H-23011-4
令和5年7月10日
原子燃料工業株式会社
熊取事業所

設工認申請書における記載に変更が必要な内容について

表1 申請書の記載内容に対して変更を行う箇所一覧

「追第 3 次 表リー 4 - 1 (1 / 2) 非常用設備」の変更箇所

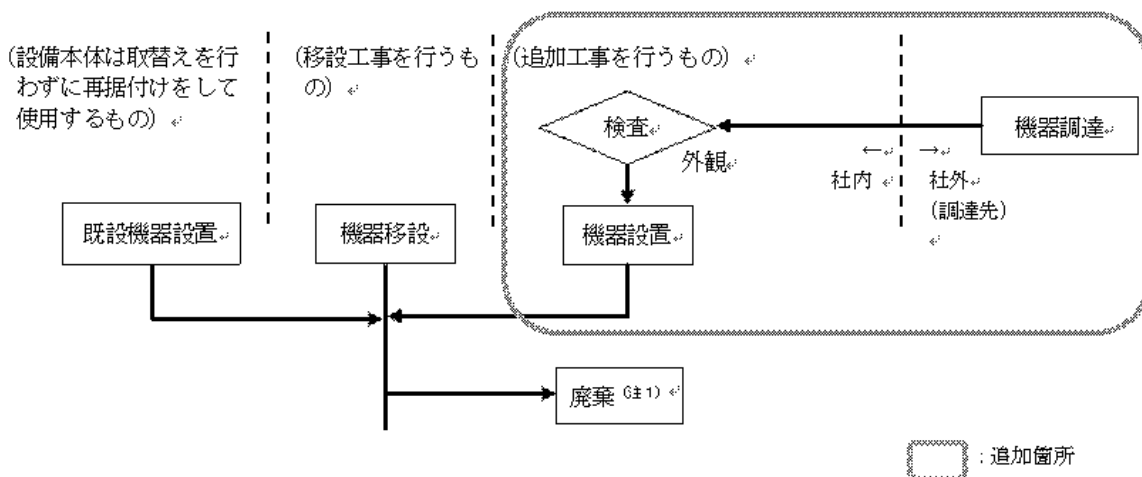
公設消防の指導により、第 1 加工棟の自動火災報知設備に発信機を 1 台追加し、11 台から 12 台に変更する。

そのため、追第 3 次 表へー 2 - 1、追第 3 次 表リー 4 - 1 の発信機の台数及び図リー他ー 1 5 の配置図を変更する。また、図リー 1 - 1 工事フローに発信機の追加の工事を行うフローを追加する。

軽微な変更の届出により、申請書の第1加工棟の仕様表、非常用設備の仕様表、配置図及び工事フローの記載を修正する。

「図ト-W1設-2-4(2) 気体廃棄設備 No.2 (系統1、系統2、系統3、系統4、給気系統) 送排風機の起動停止時 (インターロック信号系統 図)(2/2)」の変更箇所 : 修正箇所

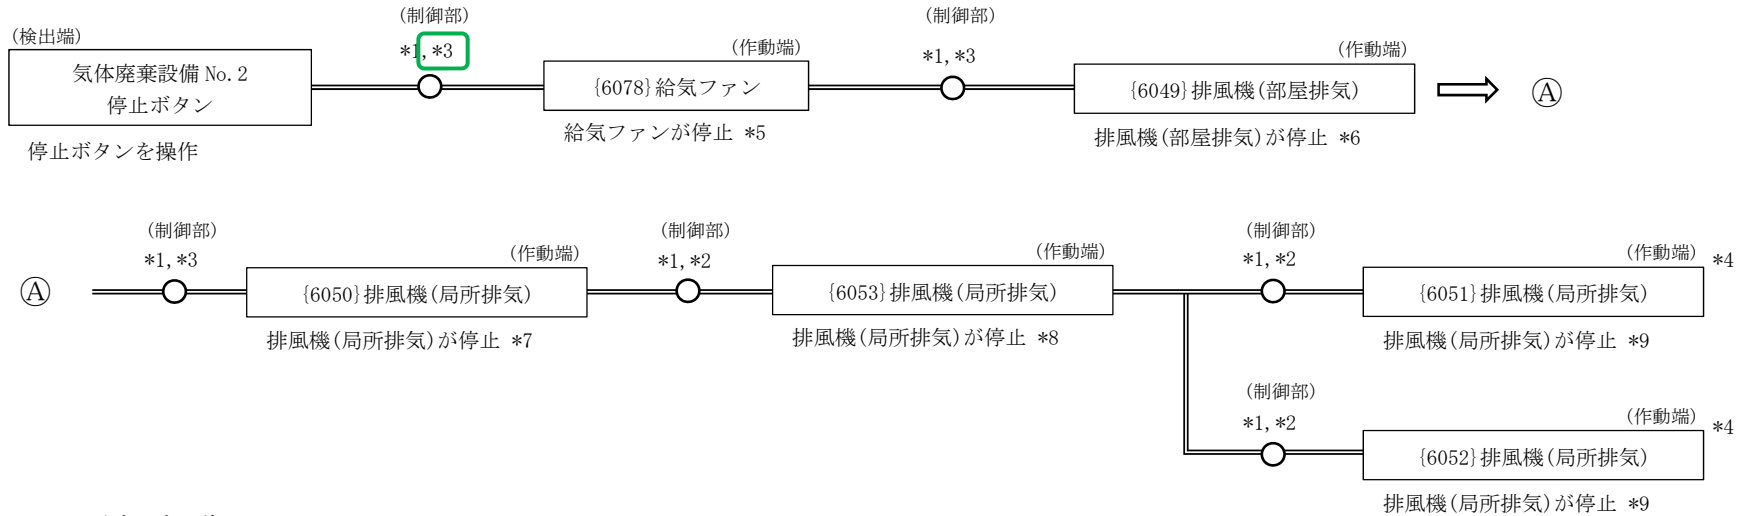
図ト-W1設-2-4(2) 気体廃棄設備 No.2(系統1、系統2、系統3、系統4、給気系統) 送排風機の起動停止時(インターロック信号系統図)において、気体廃棄設備 No.2 停止ボタン～{6078}給気ファン間のメカニカルリレーの位置を「*2」(6080-2)制御盤(1)としているが、「*3」(6080-2)制御盤(2)の誤りであったため変更する。(次頁参照)

前頁に記載の起動時のインターロック系統図においては、起動ボタンが備わっているW1-2排風機室側の制御盤(1)にメカニカルリレーがあるため、停止時のインターロック系統図においても停止ボタンが備わっているW1-2排風機室側の制御盤(1)にあるものと誤認し記載してしまった。

軽微な変更の届出により当該図を修正する。また、同届出後に使用前事業者検査要領に反映し、使用前事業者検査を実施する。
